Referitor la cererea de aviz de amplasament, înregistrată cu nr. 60101937795 / 13.03.2019, pentru obiectivul AMPLASARE PANOUL PUBLICITAR IN SISTEM PROVIZORIU SI DEMONTABIL de la adresa judet CLUJ, oras CLUJ-NAPOCA, str. OBSERVATORULUI, nr. FN.

AVIZ DE AMPLASAMENT FAVORABIL Nr. 60101937795 / 19.03.2019

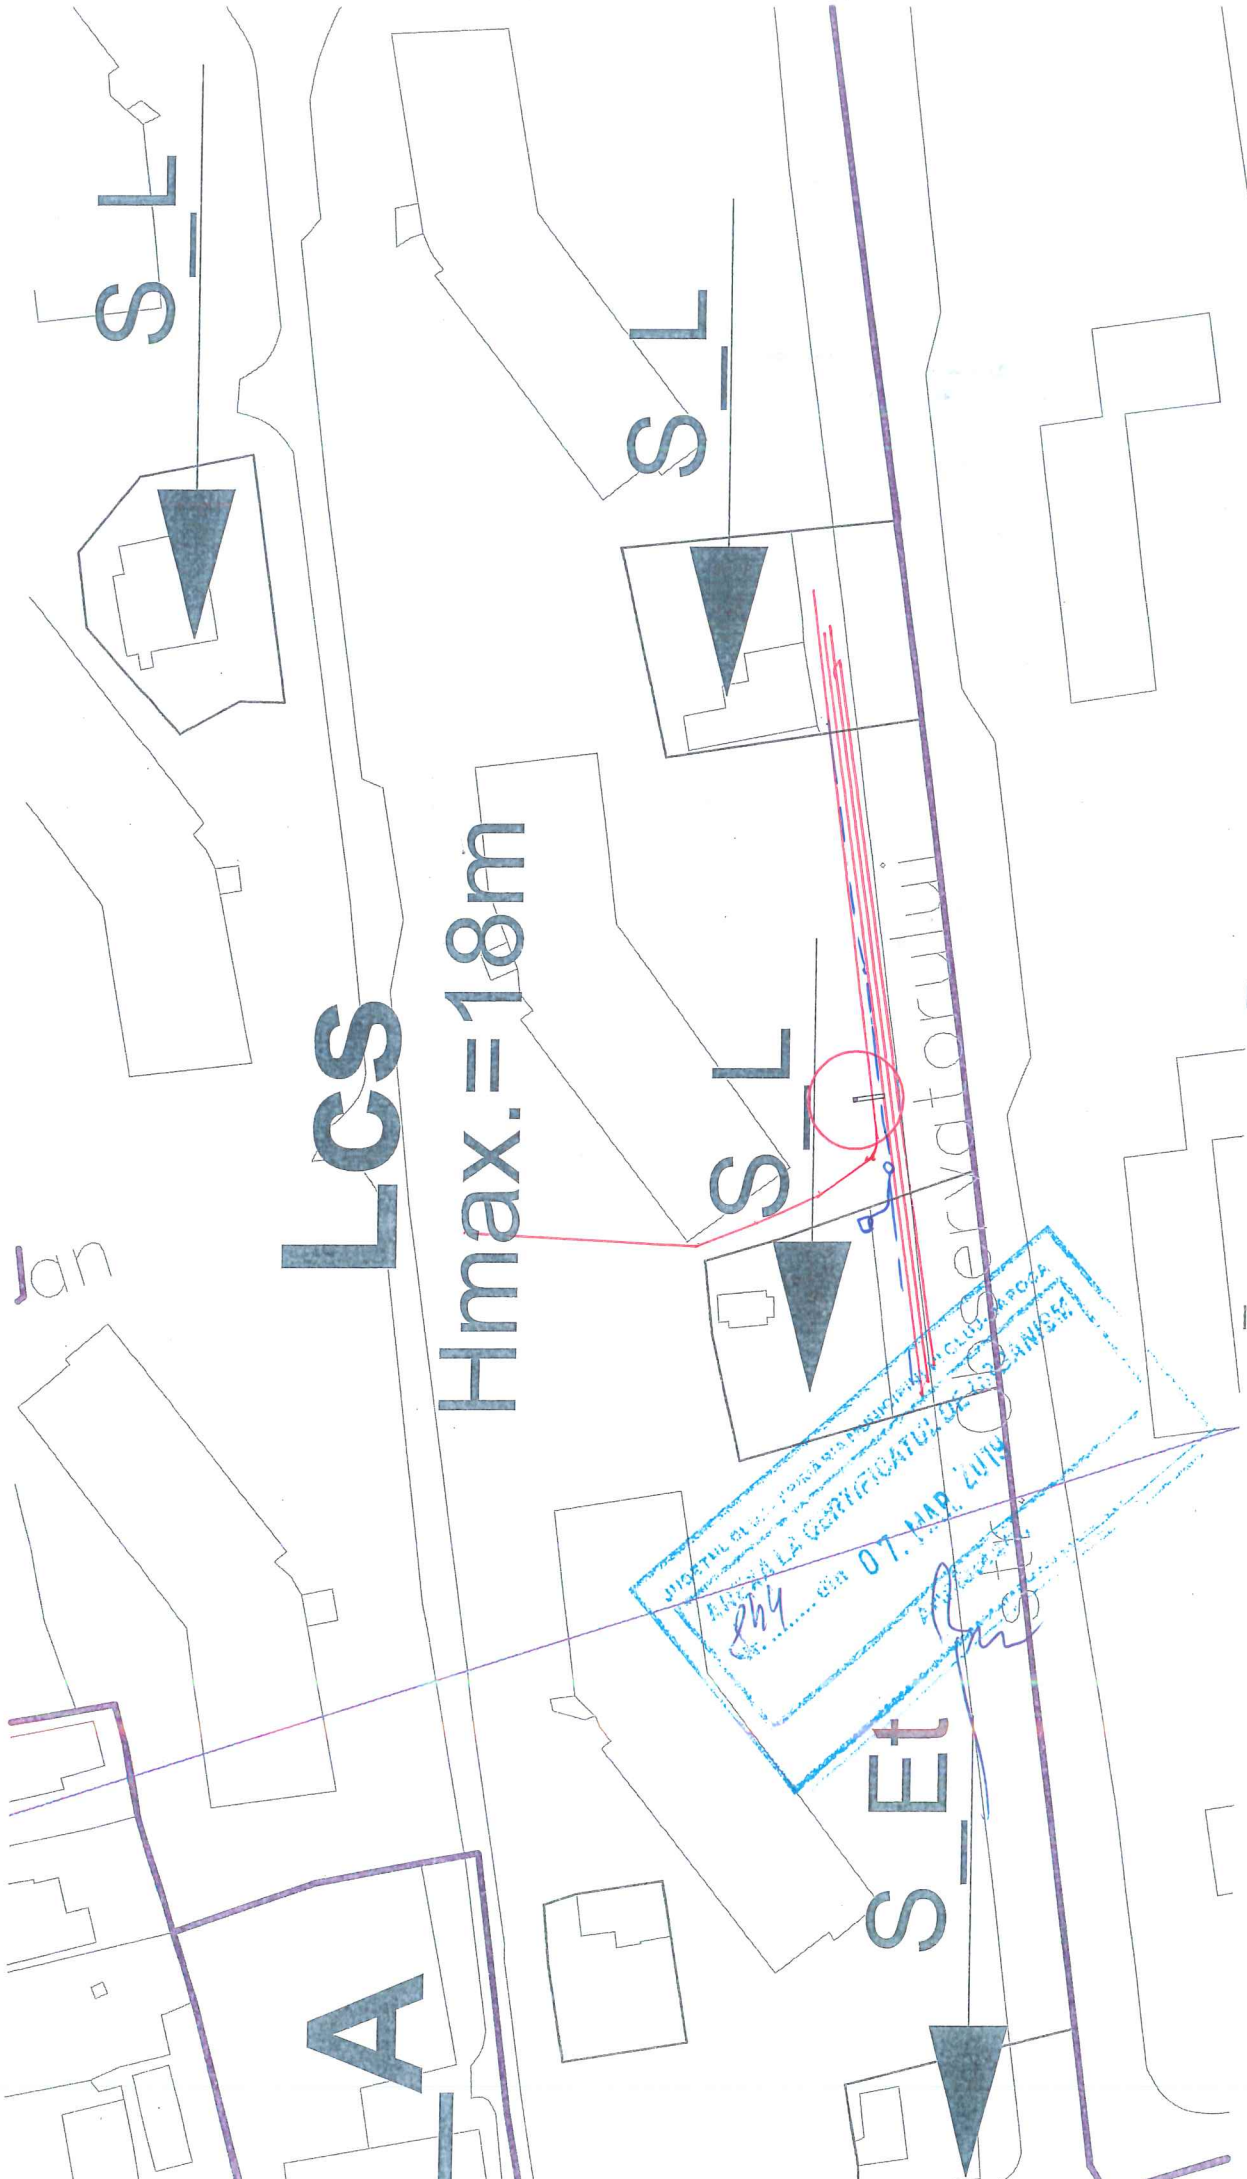
• Instalațiile de distribuție aparținând Sucursala de Distribuție a Energiei Electrice Cluj Napoca au fost trasate orientativ pe planul de situație anexat.

Va attentionam de existenta traseelor L.E.S. conform planului de situatie anexat.

Intre fundatia fundatia panoului propus si cea mai apropiata L.E.S. se va respecta distanta minima de 0.6 m, in plan orizontal (se vor efectua sondaje manuale in acest sens).

Va fi asigurat accesul fara conditii la L.E.S. in caz de defectiuni ,interventii, etc. Se vor respecta distantele minime fata de L.E.A. 0,4 KV, conform P.E. 106/2003; in caz

contrar se impune reglementarea (dupa caz, devierea) L.E.A. 0,4 KV, cu o firma atestata A.N.R.E. pe cheltuiala solicitantului, pe baza de proiect avizat de S.D.E.E. Cluj, in vederea

respectarii acestor distante. Nu se vor afecta instalatiile electrice ale SDEE Cluj; orice eventuala modificare adusa acestora se va realiza cu o firma atestata A.N.R.E., pe cheltuiala
